改善箇所説明図

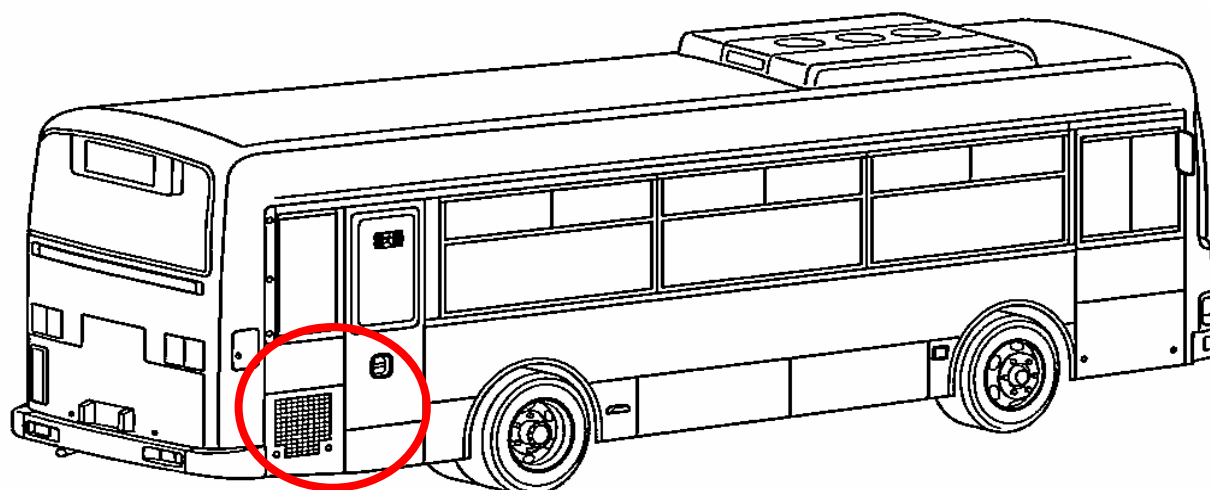
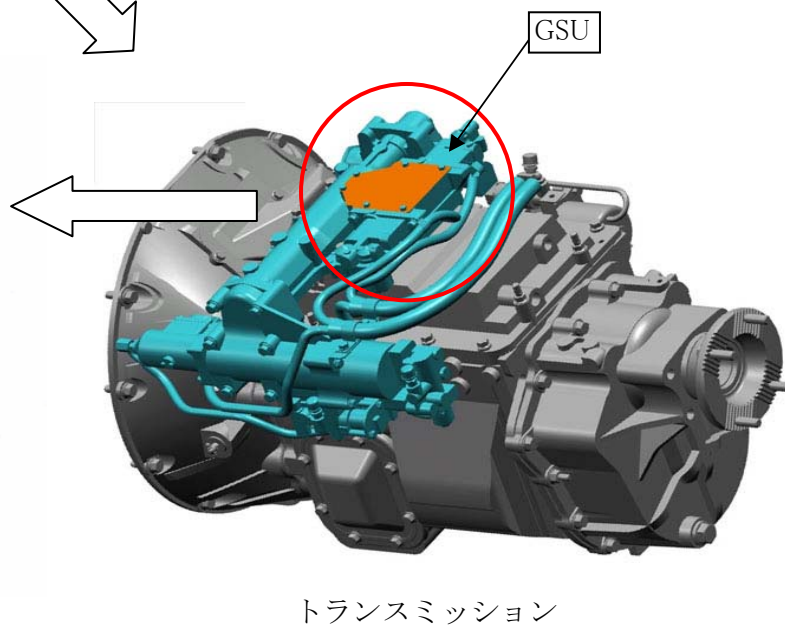
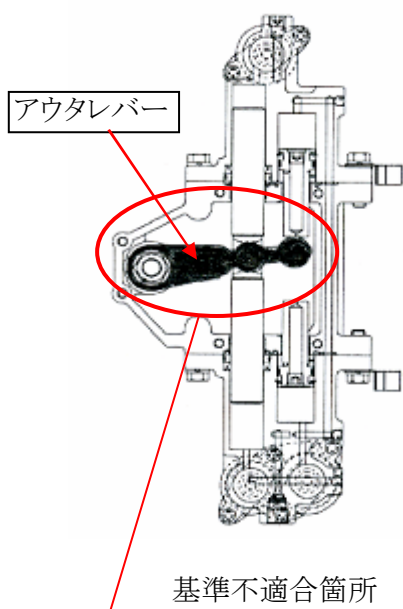
変速機のギアシフトユニット（GSU）内のシフト操作を行うアウトレバーの製造工程が不適切なため、当該レバーに微細な亀裂が生じているものがある。そのため、そのまま使用を続けると、当該レバーが折損し、変速不能となり、最悪の場合、走行不能となるおそれがある。

改善の内容: 全車両、GSUの製造番号を確認し、対象のものはアウトレバーを良品と交換する。

識別： GSUシフトシリンダー部に白色ペイントを塗布する。
